## 改善箇所説明図

### 基準不適合発生箇所

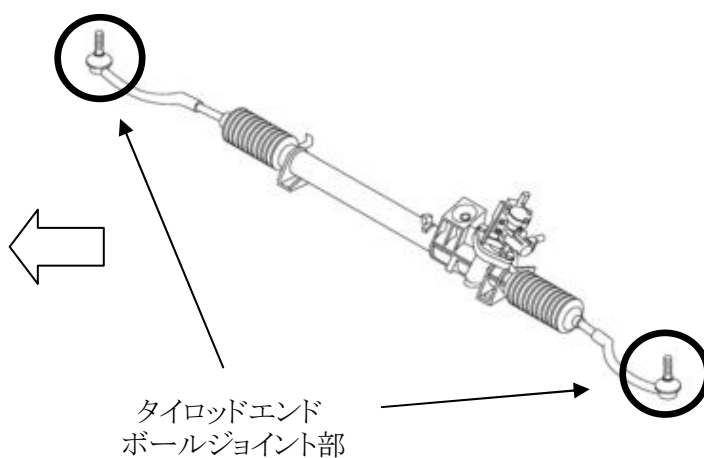
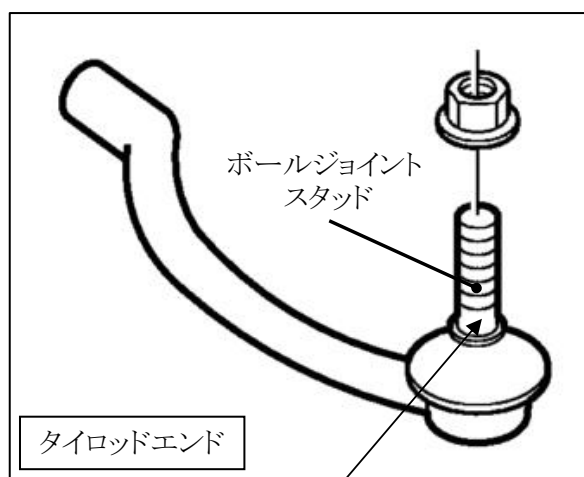
タイロッドエンドのボールジョイント部の構造が不適切なため、段差の通過やオフロード走行等、当該部に外部からの強い負荷が繰り返し掛かると、ワッシャが変形してがたが生じることがある。そのため、そのまま使用を続けると、タイロッドエンド取り付けナットが緩み、最悪の場合、ボールジョイントが折損し、かじ取り操作が出来なくなるおそれがある。

全車両、タイロッドエンドを対策品と交換する。

右側ストラットタワー部へ黄色ペイントを塗布する。
